**Avis de la Mission Régionale d'Autorité environnementale
de Nouvelle-Aquitaine sur un projet de parc de 4 éoliennes
à Mazerolles (86)**

n°MRAe 2023APNA128

dossier P-2020-10143

Localisation du projet : Commune de Mazerolles (86)
Maître(s) d'ouvrage(s) : société Wolkswind
Avis émis à la demande de l'Autorité décisionnaire : Préfet de la Vienne
en date du : 14 juin 2023
dans le cadre des procédures d'autorisation : Autorisation environnementale
l'agence régionale de santé et le préfet de département au titre de ses attributions dans le domaine de l'environnement ayant été consultés.

Figure 43 : Localisation des zones humides vis-à-vis des aménagements du parc de Mazerolles (Source : ENVOL Environnement)

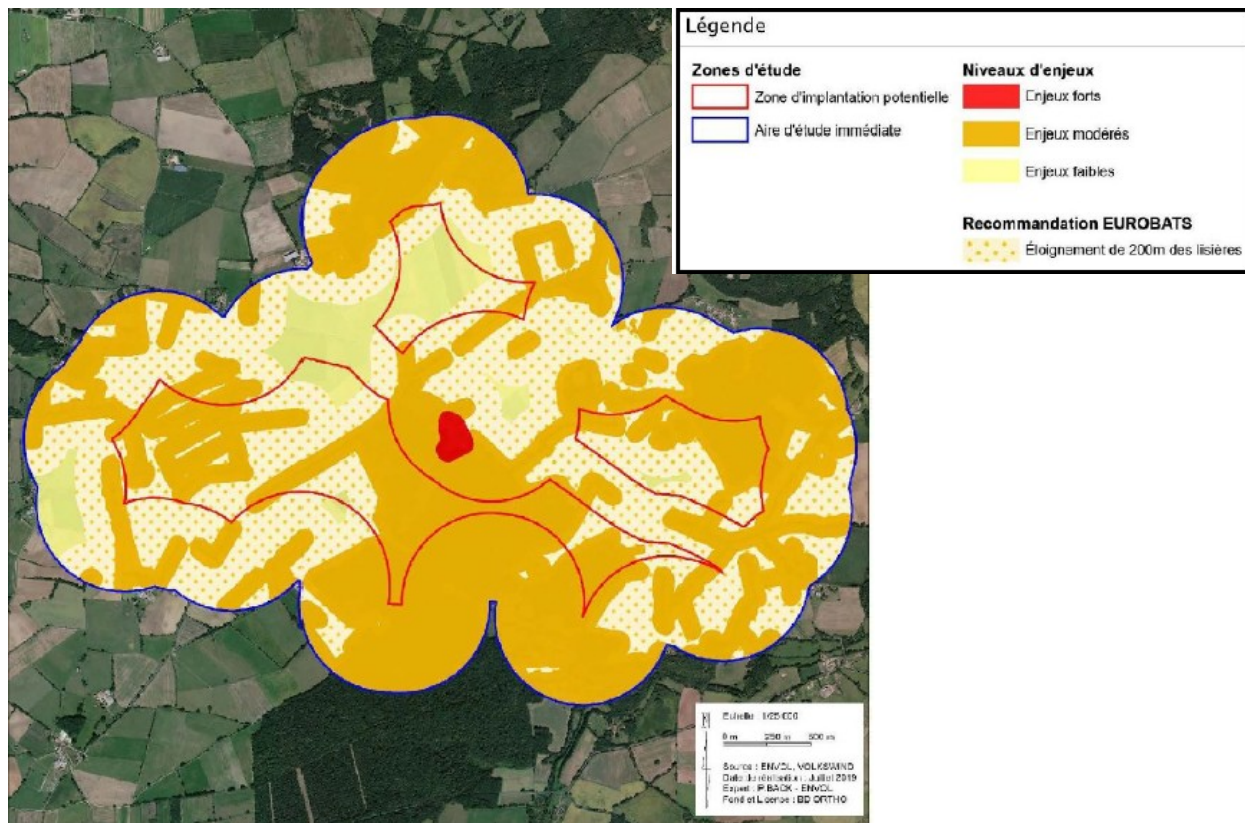
L'étude intègre (page 160 et suivantes) un diagnostic des zones humides qui conclut à la présence d'une zone humide de 4 530 m² au sein de l'aire d'étude immédiate.

Carte 98 : Localisation des parcs dans les aires d'études
(Source : Etude paysagère – Couasnon)

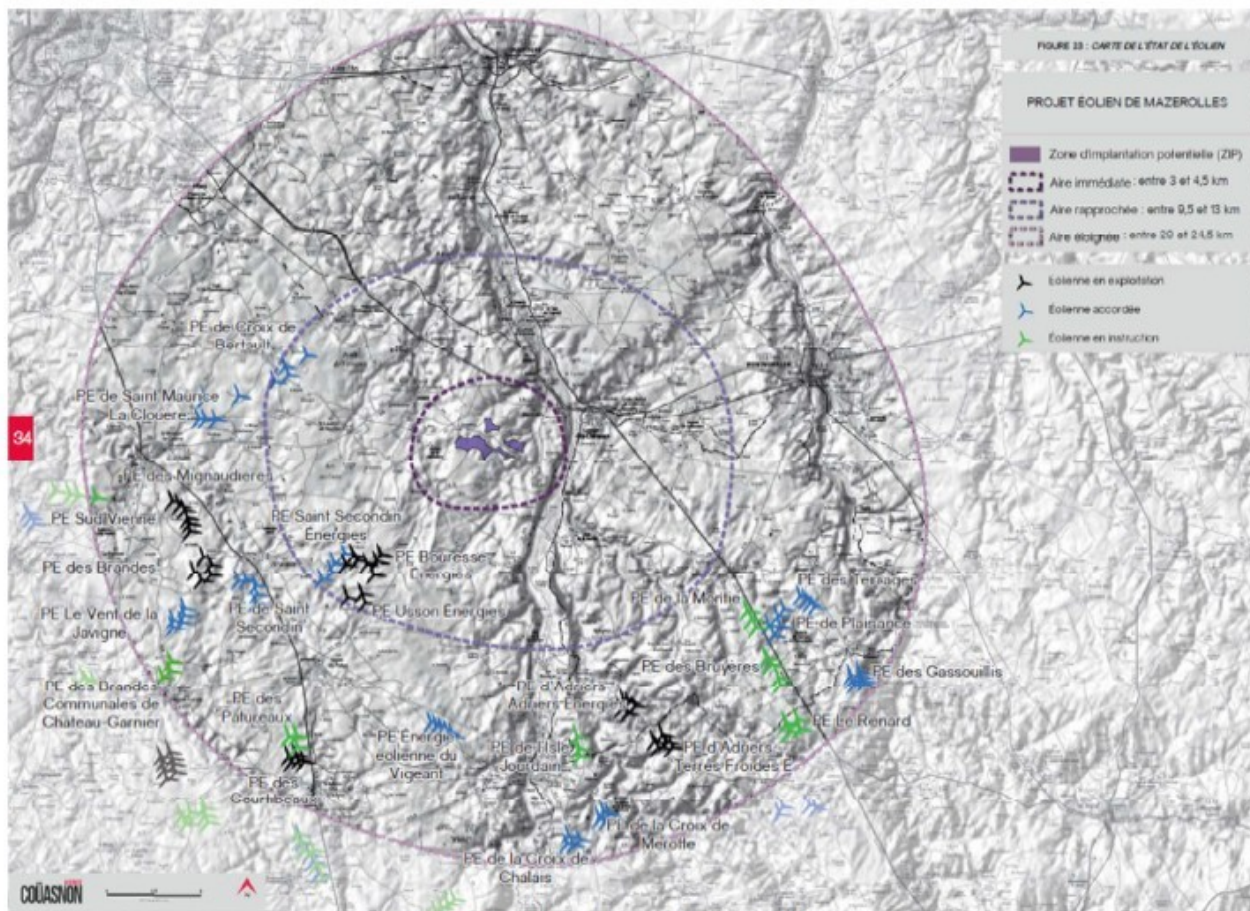
Au regard de l'éloignement des éoliennes en fonctionnement ainsi que des parcs en cours d'instruction et des parcs autorisés, il ne ressort pas d'effets cumulés significatifs sur l'avifaune et les chiroptères vis-à-vis du projet de Mazerolles.

La MRAe note que seul le suivi environnemental du parc éolien permettra de confirmer ou d'infirmer cette affirmation. Elle recommande également d'enrichir de manière continue l'analyse figurant dans l'étude d'impact par la présentation des suivis environnementaux disponibles au niveau des autres projets éoliens, et d'organiser la mise à disposition de ces données. Il convient également, ainsi que mentionné en introduction du présent avis, de s'assurer que les données utilisées sont toujours valides.
